赤字：設備、運用又は体制の相違 (設計方針の相違)
 青字：記載箇所又は記載内容の相違 (記載方針の相違)
 緑字：記載表現、設備名称の相違 (実質的な相違なし)

第8条 火災による損傷の防止（別添1 資料8 本文 原子炉格納容器内の火災防護について）

泊発電所3号炉 DB基準適合性 比較表 r.4.0

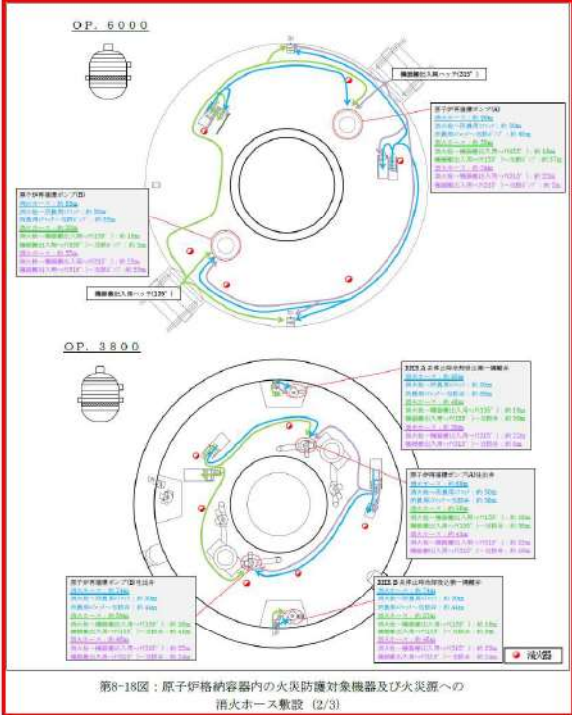
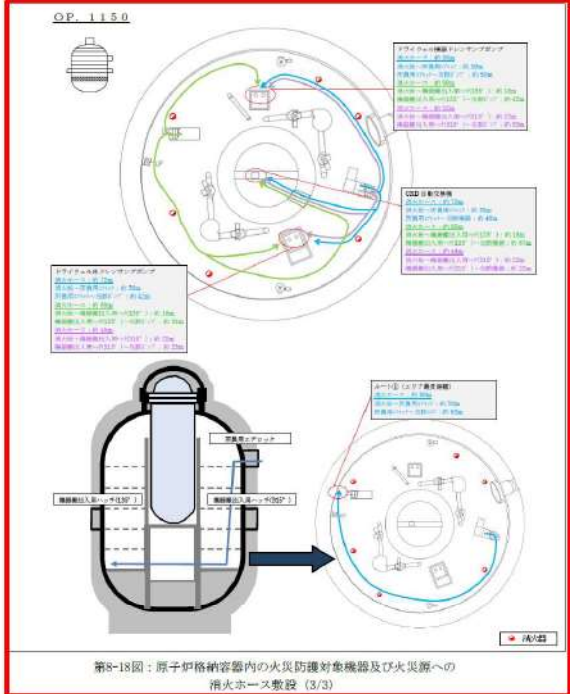
大飯発電所3/4号炉	女川原子力発電所2号炉	泊発電所3号炉	相違理由
	 <p>第8-18図：原子炉格納容器内の火災防護対象機器及び火災源への 消火ホース敷設 (2/3)</p>	<div style="border: 2px solid black; width: 100%; height: 100%;"></div> <p>第8-10図：原子炉格納容器内の火災防護対象機器及び消火器・消 火栓配置図 (2/4)</p> <p> 枠囲みの内容は機密情報に属しますので公開できません。</p>	<p>【女川】</p> <p>■設備の相違</p> <p>泊は原子炉格納容器内に消防法に基づいた消火栓を設置していることを記載しており、記載が相違している。</p>

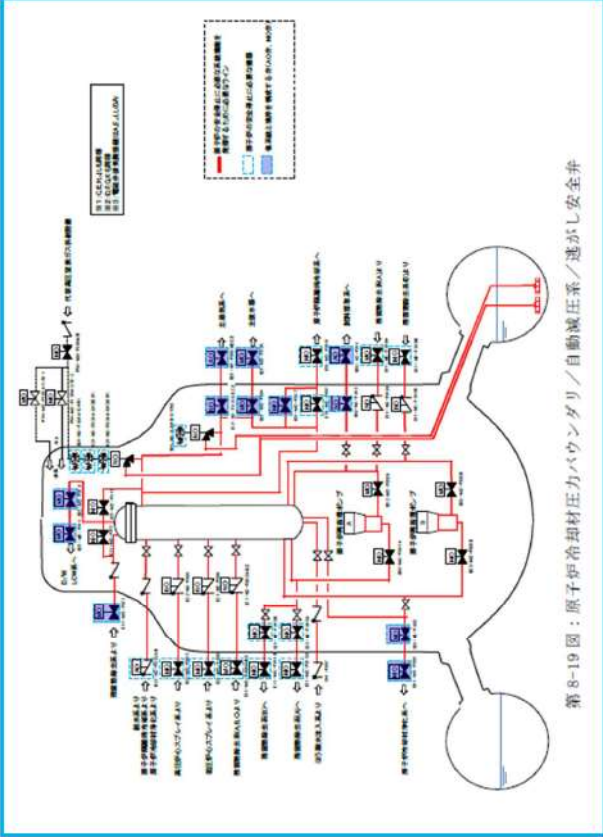
<p>大飯発電所3/4号炉 (美浜3号炉 別添資料-1 資料6 p.6-47 抜粋)</p>  <p>図 10 主蒸気系統 概略図</p>	<p>女川原子力発電所2号炉</p> <p>4. まとめ</p> <p>保守的に、起動中の原子炉格納容器内の火災発生により、原子炉の安全機能が全喪失したと想定しても、運転操作、現場操作により原子炉の高温停止及び低温停止を達成し維持することが可能であることを確認した。</p>	<p>泊発電所3号炉</p>  <p>第8-11図：主蒸気系統 概略図</p> <p>4. まとめ</p> <p>保守的に、起動中の原子炉格納容器内の火災発生により、原子炉の動的機器がすべて火災の影響により運転停止し、かつ、原子炉格納容器内の弁の遠隔操作ができなくなる等の設計基準事象を超える火災を想定しても、運転操作、現場操作により原子炉の高温停止及び低温停止を達成し維持することが可能であることを確認した。</p>	<p>相違理由</p> <p>【女川】</p> <ul style="list-style-type: none"> ■記載方針の相違 <p>想定した事象に対処する系統の概略図を記載している。 (美浜と同様)</p> <p>【美浜】</p> <ul style="list-style-type: none"> ■設備の相違 <p>泊は左記のような火災を想定しても原子炉の高温停止及び低温停止を達成、維持することを確認している。 (美浜と同様)</p> <p>【美浜】</p> <ul style="list-style-type: none"> ■記載方針の相違 <p>文章構成上、記載が異なっている。</p>
--	---	--	---

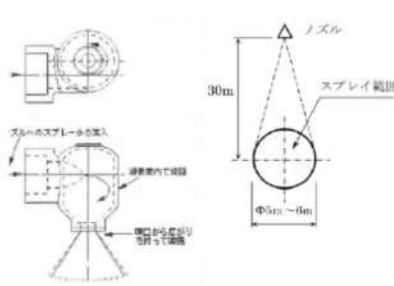
大飯発電所3/4号炉	女川原子力発電所2号炉	泊発電所3号炉	相違理由
 <p>図2 スプレイノズル</p>  <p>図3 格納容器スプレイ噴霧範囲</p> <p>枠囲みの範囲は、機密に係る事項のため公開できません。</p>	<p>女川原子力発電所2号炉</p>	 <p>第2図：スプレイノズル</p>  <p>第3図：原子炉格納容器スプレイ噴霧範囲</p> <p>枠囲みの内容は機密情報に属しますので公開できません。</p>	<p>相違理由</p> <p>【大飯】 ■設備の相違 スプレイ噴霧範囲の相違</p> <p>【大飯】 ■設備名称の相違 大飯：格納容器スプレイ 泊：原子炉格納容器スプレイ （着色せず）</p>
